L'Amandier
Béziers

PA 034	032
21T0009

PIECES COMPLEMENTAIRES LOTISSEMENT « L'AMANDIER »

Suite à la demande de pièces complémentaires concernant le Permis d'Aménager n°34032 21 T0009 prénommé « *L'Amandier* », sur la commune de Béziers, vous trouverez ci-joint l'ensemble des pièces corrigées selon vos remarques.

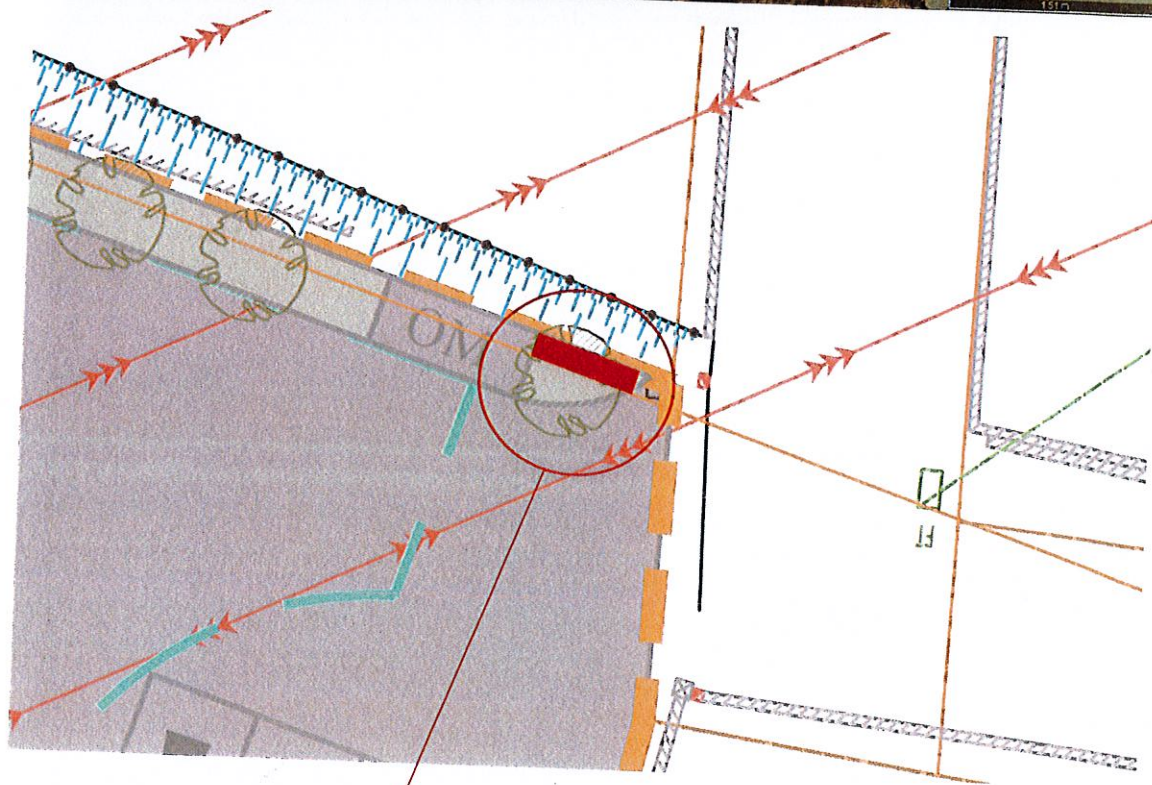
Emplacement des coffrets, en pieds de talus, dans
l'espace vert (végétalisation avec plantes basses)
Dimensions à définir en phase travaux
